**AVIS RELATIF À LA PROTECTION
CONTRE LES EVENTUELS EFFETS NOCIFS ET NUISANCES
PROVOQUÉS PAR LES RAYONNEMENTS NON IONISANTS
GÉNÉRÉS PAR DES ANTENNES ÉMETTRICES STATIONNAIRES**

Commune : TUBIZE - Exploitant : ORANGE

Référence exploitant : 080W1_1 / 32080W1_1 / 42080W1_1 / 52080W1_1

Rapport n° 1582 / 2025

Figure 1 : Vue en plan des lieux de séjour et des points de contrôle

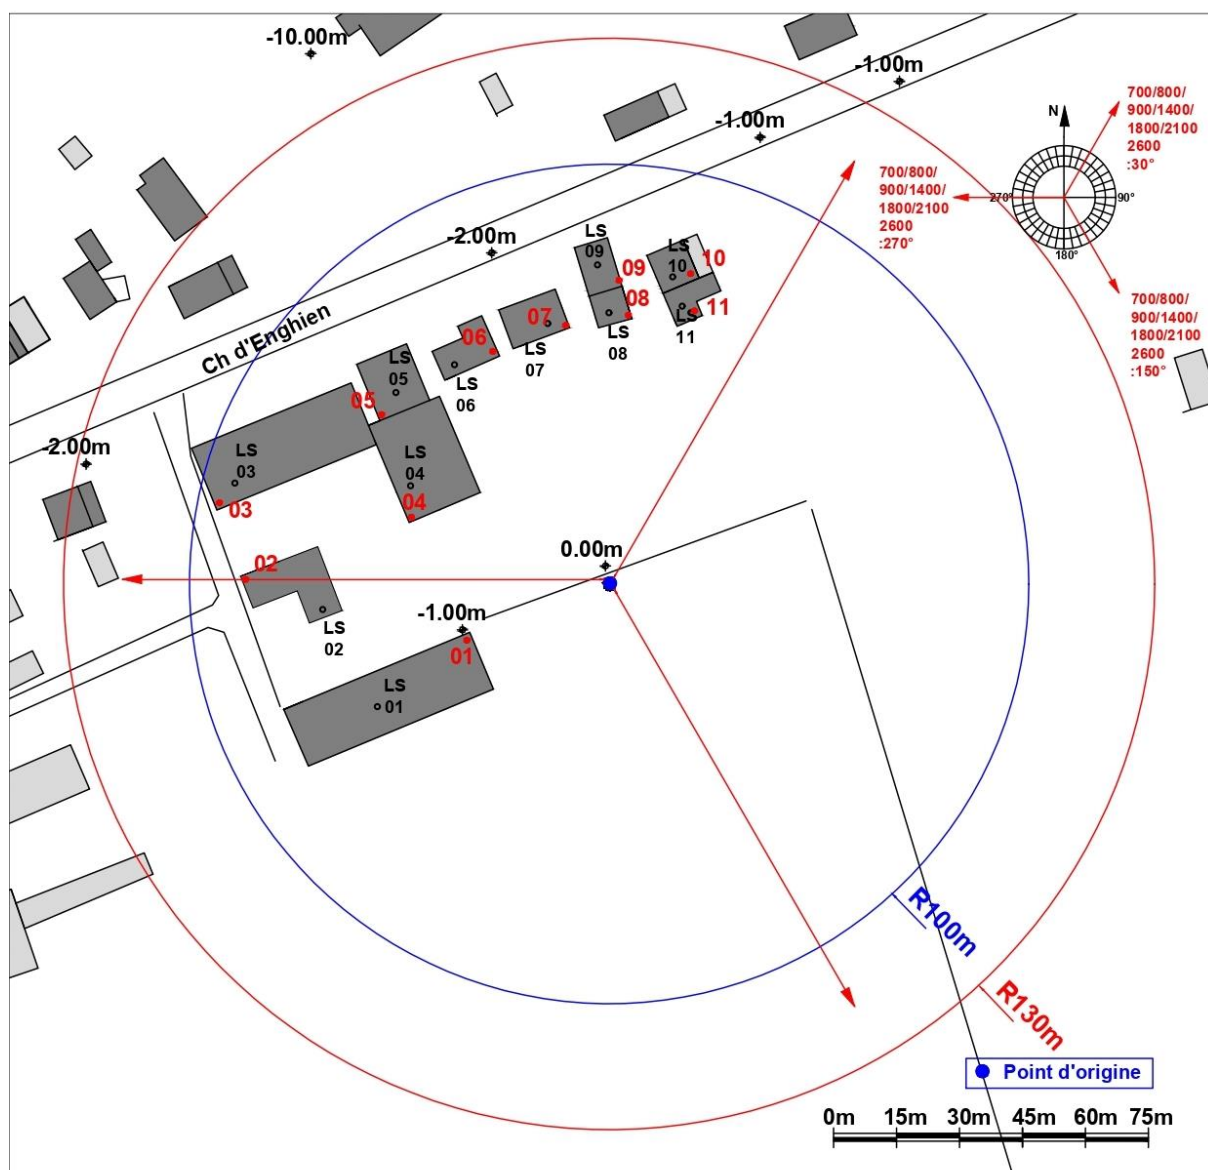
N° point de contrôle	LS	Atténuation (dB)	Indice d'exposition relatif à la limite par installation IE_i
11	LS11	3,0	0,622
10	LS10	3,0	0,547
2	LS02	3,0	0,505
8	LS08	3,0	0,444
9	LS09	3,0	0,437
5	LS05	3,0	0,393
3	LS03	3,0	0,387
7	LS07	3,0	0,286
6	LS06	3,0	0,249
4	LS04	3,0	0,141
1	LS01	3,0	0,039

En ce qui concerne les antennes de l'installation mentionnées dans le tableau 1, la distance maximale à laquelle la limite pourrait être atteinte, à l'extérieur, est égale à 89,0 m. S'il n'y a pas de LS à une distance inférieure, les antennes respectent forcément la limite d'immission.

Dans le cas des LS situés à l'intérieur des bâtiments, une atténuation d'obstacle est prise en compte et il en résulte que la distance maximale à laquelle la limite pourrait être atteinte se réduit à 63,4 m.

Figure 2 : Vue en plan des installations d'antennes dans un rayon de 300 mètres autour de l'installation faisant l'objet de la demande d'avis

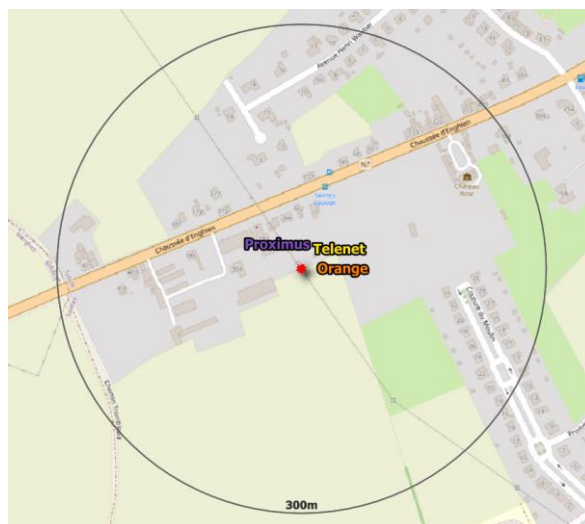
- il y a au plus 4 installations d'antennes émettrices stationnaires présentes dans la zone d'évaluation de 300 mètres de rayon représentée dans la figure 2, y inclus l'installation référencée dans le paragraphe 2 : la limite cumulative définie à l'article 4, §2 du décret est nécessairement respectée dans les lieux de séjour à l'intérieur de la zone d'évaluation de 300 mètres de rayon ;

Compte tenu des considérations ci-dessus, il apparaît que l'intensité du rayonnement électromagnétique généré, dans les lieux de séjour situés dans un rayon de 300 mètres autour de l'installation référencée dans le paragraphe 2, par l'ensemble des antennes émettrices stationnaires de l'ensemble des exploitants du même site d'antennes émettrices stationnaires respecte la limite fixée à l'article 4, § 2 du décret.
